Legislação Urbanística

O projeto apresenta Orientação Prévia para Empreendimentos de Impacto – OPEI nº 52, Processo nº 07.41603.7.18.

Caracterização do Empreendimento

Figura 3 – corte AA

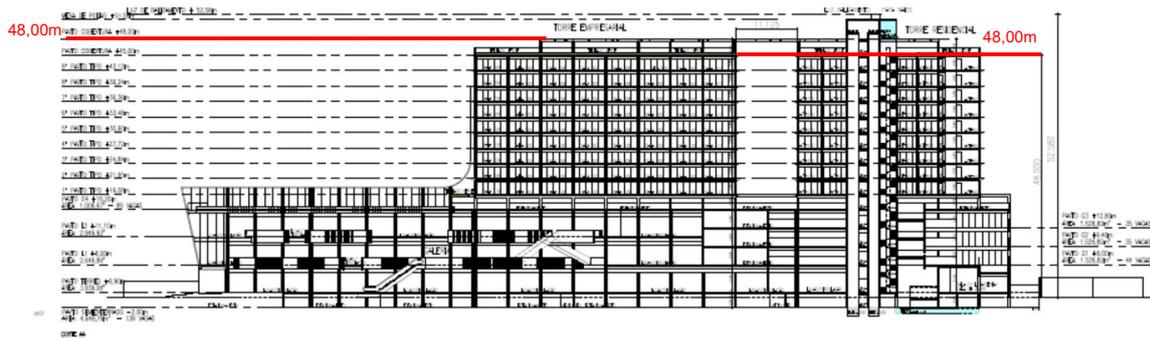
No desenho nº 01/10, foi identificada uma divergência nas cotas de altura da edificação, que deverá ser objeto de correção antes do licenciamento da obra. O corte AA, apresenta a linha de cota com 48,00m em relação ao habitacional, divergente da linha de cota de 48,00m referente ao empresarial ver Figura 3.

Figura 4 Acesso de veículos

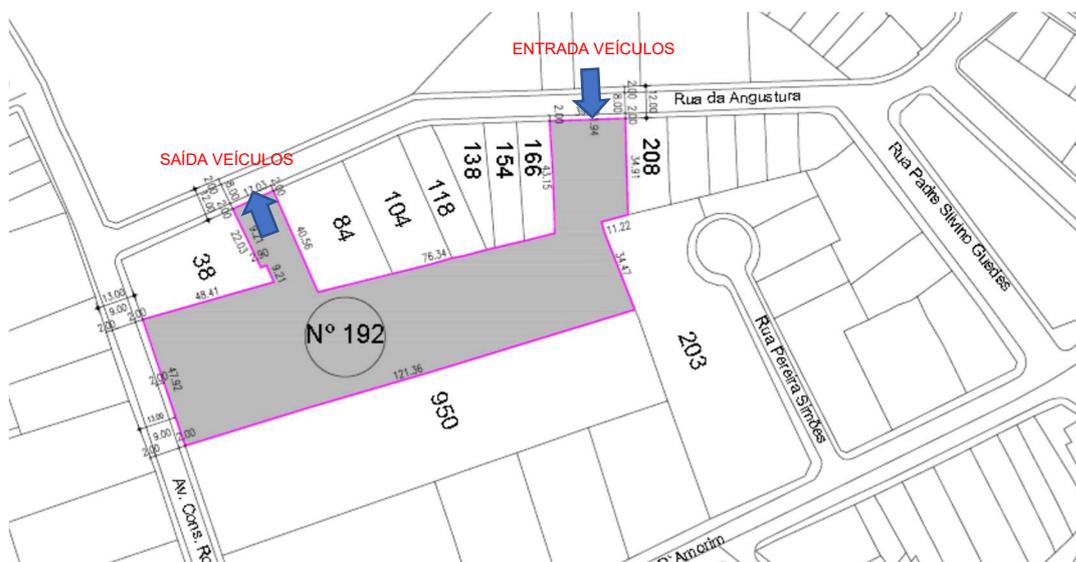
Em relação aos acessos de veículos a proposta apresenta uma solução muito interessante, definindo o lote mais afastado da Avenida Conselheiro Rosa e Silva para entrada e o lote mais próximo para saída do empreendimento. Desta forma cria na Rua Angustura o estoque de veículos a acessar o empreendimento ao mesmo tempo em que o estoque de veículos para o meio urbano é feito dentro do lote, figura 4.

Figura 5 Baía de acesso pela Avenida Rosa e Silva

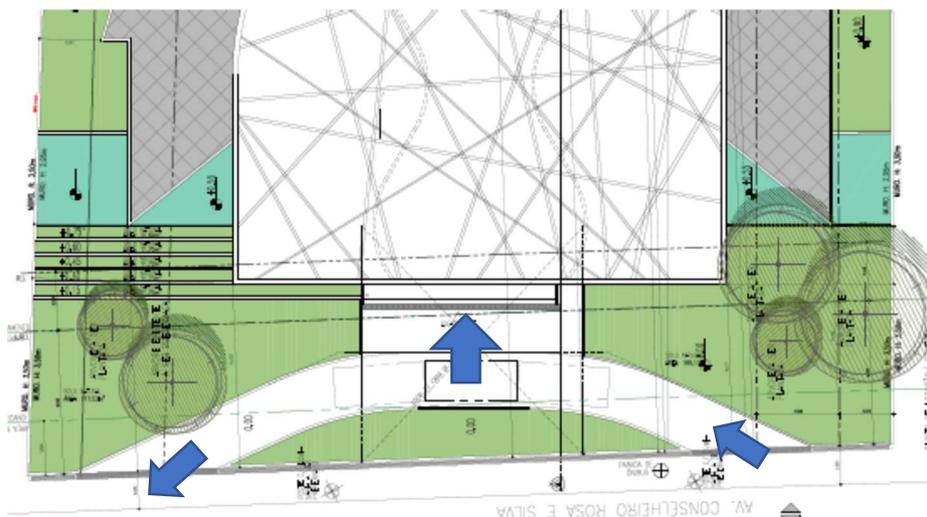
Para a Avenida Conselheiro Rosa e Silva é proposto um acesso de visitantes (motorizados) através de baía de refúgio de veículos (taxis, caronas, uber) com lamentável ausência de calçada destinada ao acesso das pessoas, prioritariamente, Figura 5.

Por todo o exposto, apresento **PARECER FAVORÁVEL** ao projeto e reiteramos as medidas mitigatórias previstas, com a recomendação de que não seja permitido instalar serviço de manobristas no acesso da Avenida Rosa e Silva, para que não venha a impactar a circulação na via.
